日本原子力研究開発機構（JAEA）原子力科学研究所の周辺監視区域境界の変更における  
東海第二発電所原子炉設置変更許可申請書（新規規制基準適合性に係る変更申請）の  
変更箇所について

国道 245 号線の拡幅工事が計画されており、工事に伴い JAEA 原子力科学研究所の国道 245 号線沿いの周辺監視区域境界を最大で 10m 程度後退させる予定となっている。周辺監視区域境界の変更に伴う東海第二発電所の設置変更許可申請書の変更内容について以下に示す。

第 1 図 周辺監視区域変更予定図

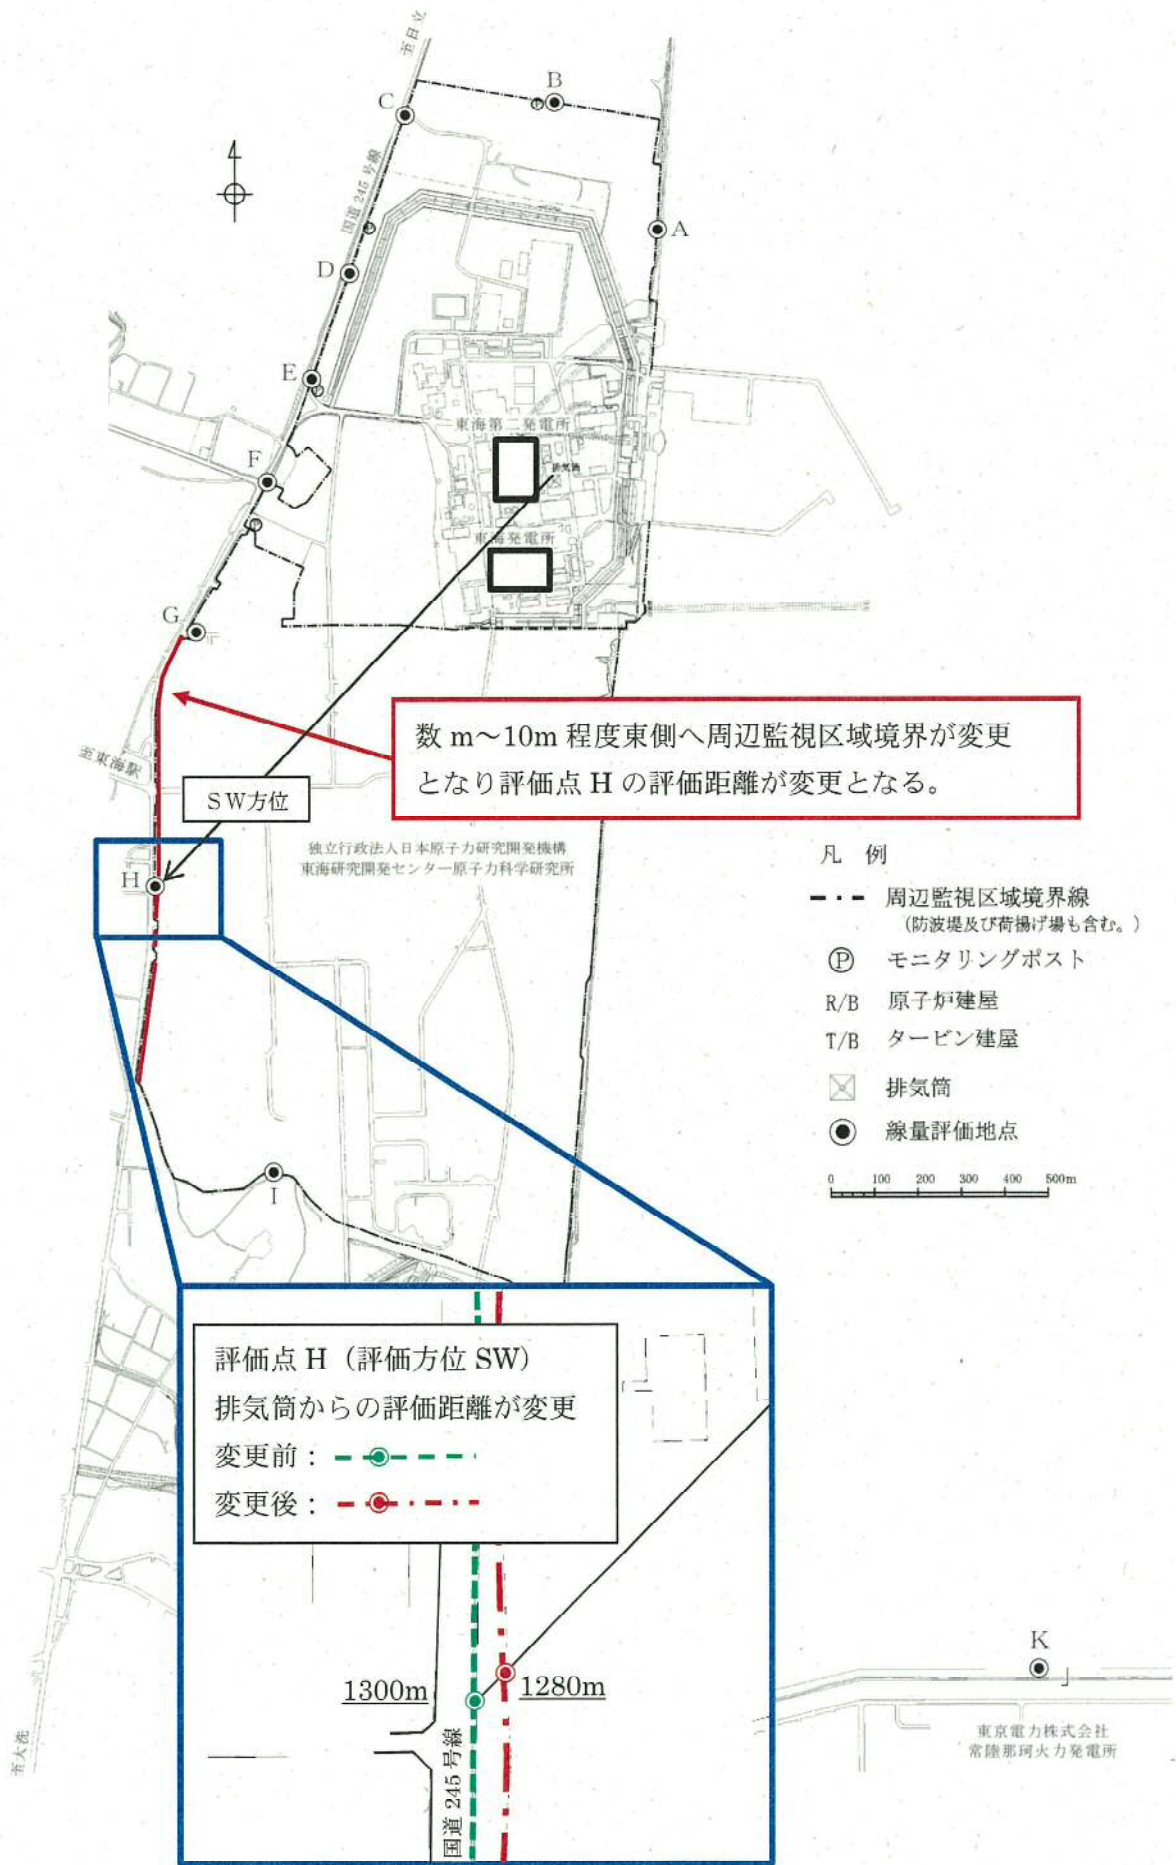
今回変更される周辺監視区域境界は、東海第二発電所の原子炉設置変更許可申請書の周辺公衆の被ばく評価地点となっており、周辺監視区域境界の変更に伴い評価点は図 1 のとおり変更となる。

周辺監視区域境界の変更により原子炉設置変更許可申請書に記載している評価点 H（S W 方位）の評価距離が変更（1300m→1280m）となる。

なお、周辺監視区域境界の変更は最大でも 10m 程度であり、周辺監視区域図に大きな変更はない。

(例として主蒸気管破断における $D/Q$ のグラフを下図に示す。設置許可申請書には事故事象ごとに記載されている。)

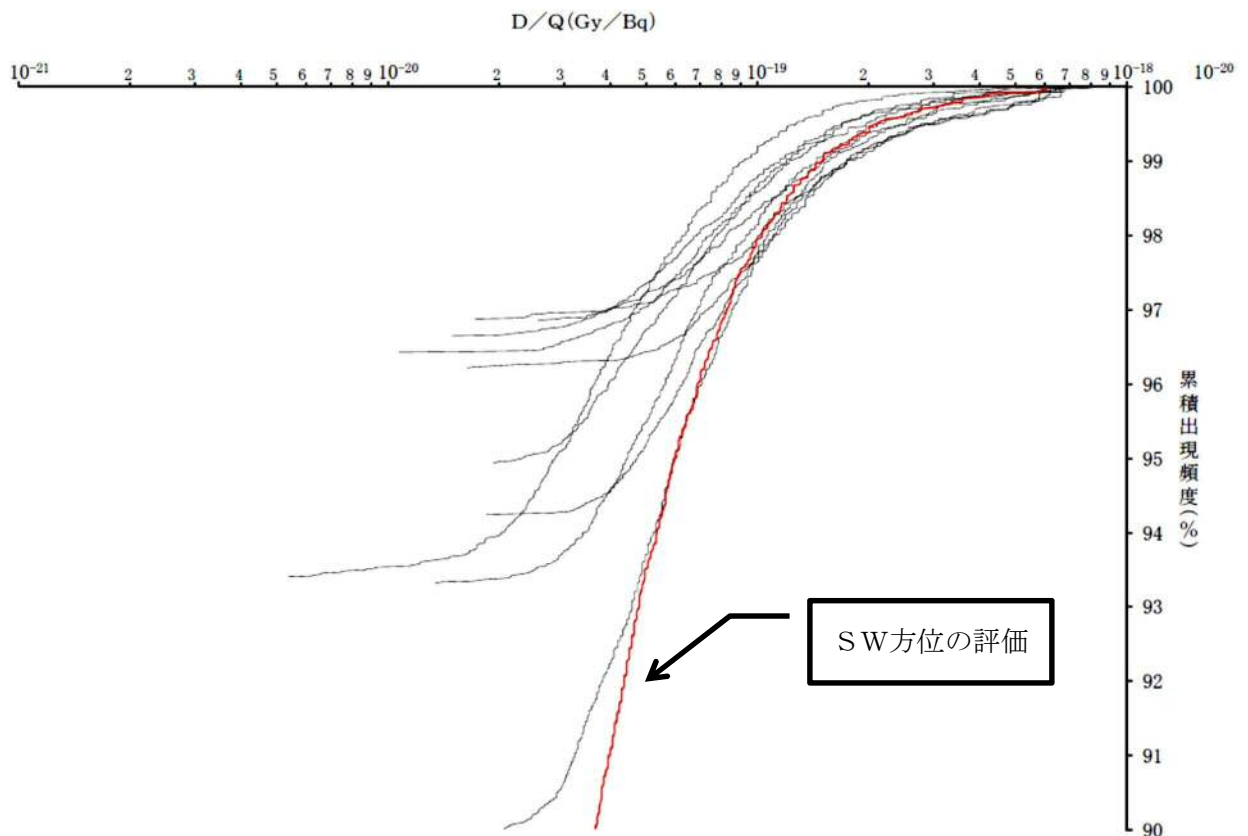
添付書類六に設計基準事故時の被ばく評価に使用する相対濃度及び想定線量の評価値とグラフが記載されている。評価値は最大となる代表方位の値が記載されており、今回変更あるSW方位は代表方位となっていないため記載に変更はない。また、グラフについては方位ごとの評価結果をグラフ化し示しているため、評価距離の変更にもないSW方位の結果が僅かに変更となる。なお、評価距離の変更に伴う有効高さへの影響はないことを確認している。
